Asunto: Vía Perimetral Metropolitana, intersección con la Vía Interoceánica. Gdoc No. 2019-088051

PROYECTO DEFINITIVO VÍA PERIMETRAL METROPOLITANA, INTERSECCIÓN CON LA VÍA INTEROCÉANICA Y CRUCE DEL RÍO MACHANGARA, SECTOR DE CUMBAYÁ

Dirección de Políticas y
Planeamiento de la Movilidad
02.12.2019

Figura No.1

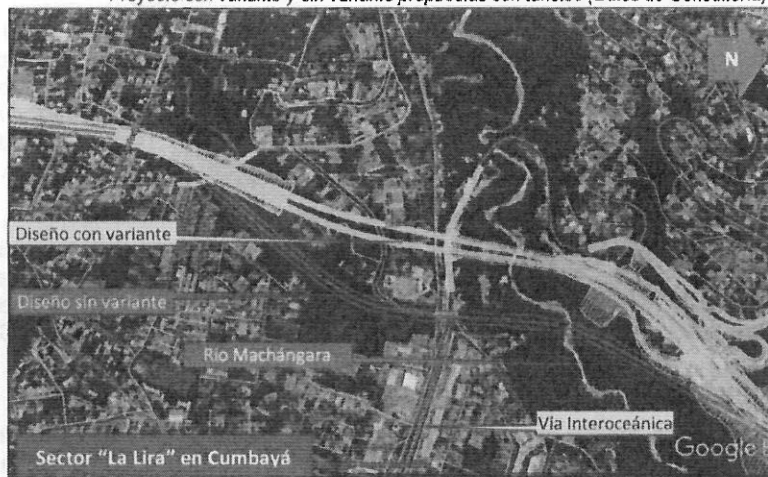
1. Diseño con variante, propuesta con Túnel (Datos de Consultoría)
2. Diseño sin variante, propuesta con Túnel (Trazado Original). Ver fig. No.1

Tal como se puede evidenciar en el cuadro anterior el diseño de la variante tiene mayores ventajas que el diseño original, ya que el costo es menor en \$ 43'018.502,29, lo que implica un significativo ahorro financiero, debido a que su trazado tiene un puente con una menor longitud el cual se reduce de 770 m a 240 m, cruzando en ambos casos bajo la Vía Interoceánica, cumpliendo el mismo servicio de continuidad y conectividad con el resto del proyecto de la Vía Perimetral Metropolitana.

Evidentemente, el diseño con variante respecto del diseño del proyecto original del tramo antes indicado, sin lugar a dudas, es el más idóneo a ejecutarse, quedando sin efecto el trazado original, y por ende las afectaciones prediales podrían también liberarse; sin embargo, debido a que el proyecto Vía Perimetral Metropolitana debe tener una adecuada conectividad y accesibilidad directa al sector de Cumbayá, la EPMMOP, plantea que esos predios afectados no sean eliminados, sino que sirva para desarrollar los ramales de conexión antes referidas.

1. De acuerdo con el análisis antes descrito, se concluye que el proyecto denominado Diseño con Variante, Propuesta con Túnel (Datos de Consultoría), constituye la alternativa más idónea de acuerdo con la información remitida por la EPMMOP, tanto desde el punto de vista técnico,

En las conexiones viales desde la Vía Perimetral Metropolitana hacia el sector de Cumbayá, que la EPMMOP desarrollará, hay que tomar en cuenta que las mismas, deben permitir la continuidad con las vías secundarias del sector, a fin de facilitar los desplazamientos vehiculares hacia los diferentes destinos proporcionados por la implementación de la Vía Perimetral Metropolitana, por lo que se solicita que en el proceso de desarrollo de los diseños estos sean socializados con la Secretaría de Movilidad para poder realizar los ajustes necesarios que fueran del caso.
